Gutachterliche Stellungnahme

Gutachterliche Einschätzung zum Baumerhalt

Stiftsplatz in Nottuln

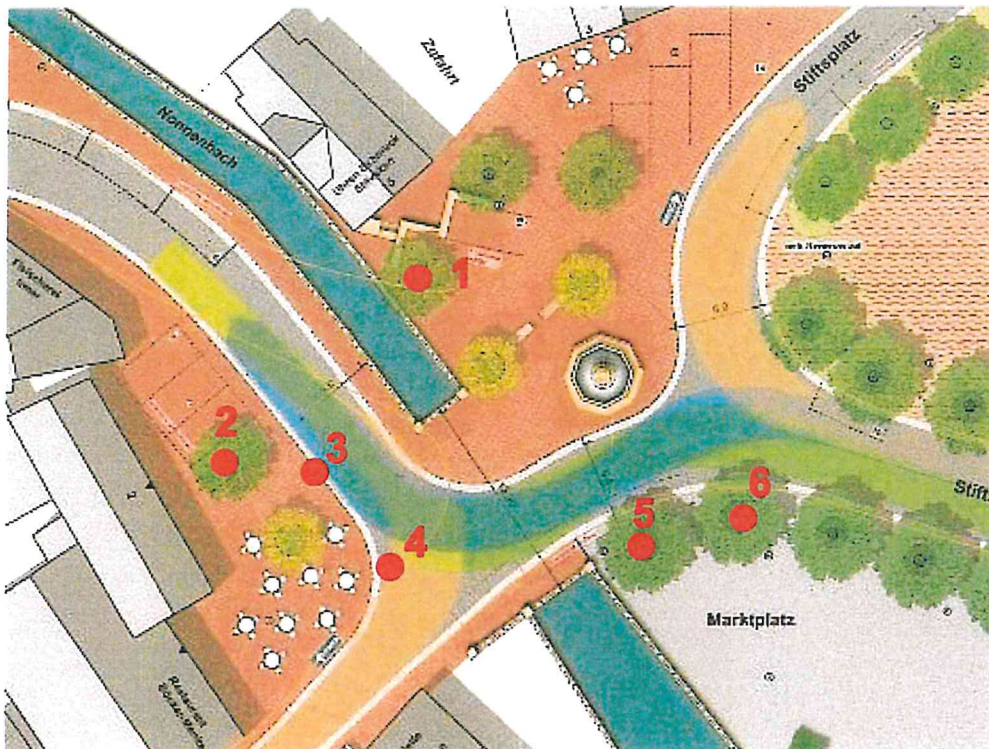
Die zu untersuchenden Bäume wurden für diese Untersuchung mit den Ziffern 1 bis 6 benannt. Die benannten Bäume sind auf dem Ausschnitt des Entwicklungskonzeptes Variante 1 B dargestellt.
